SERVICE-INFO

Смяна на материала на отклоняващата ремъчна ролка 532 0111 10

Артикулни номер: 532 0111 10

Състояние към 12.2011
INA 0086

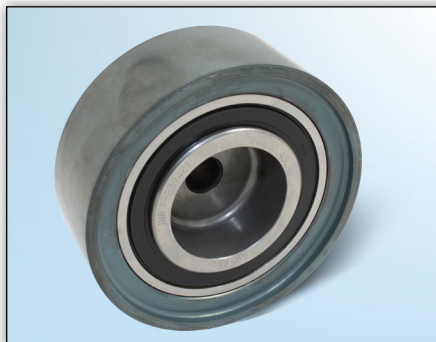
Снимка 1: Предишен вариант с използване на синтерован метал

Снимка 2: Нов вариант с използване на листов метал

Като част от непрекъснатите ни усилия за подобряване на нашите продукти, материалът на работната повърхност на отклоняваща ремъчна ролка 532 0111 10 е променен от синтерован метал на листов метал.

В течение на преходния период могат да бъдат доставяни отклоняващи ремъчни ролки с работни повърхности както от синтерован метал, така и от листов метал.

Независимо от различните си конструкции и двете отклоняващи ремъчни ролки могат да бъдат универсално използвани за всички описани в каталозите превозни средства.
